INFORMATIVO ADMINISTRATIVO

DEPARTAMENTO	DATA	ABRANGÊNCIA	NÚMERO	REVISÃO
SAT	07/11/2007	SAT/CSC	BTG 533/07	0

SUBSTITUIÇÃO DO IC REGULADOR BXM 600/601 e PAP 500

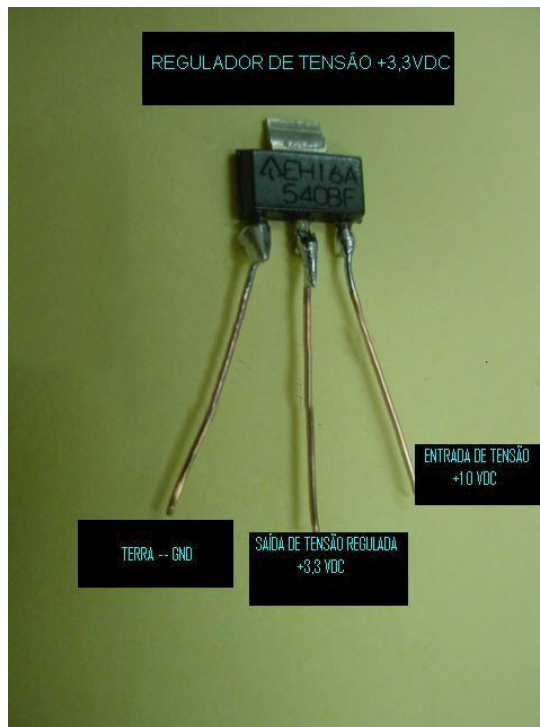
Informamos que devido à falta do CI regulador de 3,3 Volts – Cod. 95A2580001901 – SC1033B estaremos atendendo as pendências com o CI regulador – Cód. 95A2030001901 – B 1117, porem antes da troca será necessário seguir os seguintes procedimentos:

1. Solde 1 fio mais comprido em cada terminal do CI Regulador.

2. Solde o CI regulador conforme mostrado na figura abaixo.

Esse item alternativo esta sendo usado temporariamente, portanto sempre observe o código da peça antes de instalar.
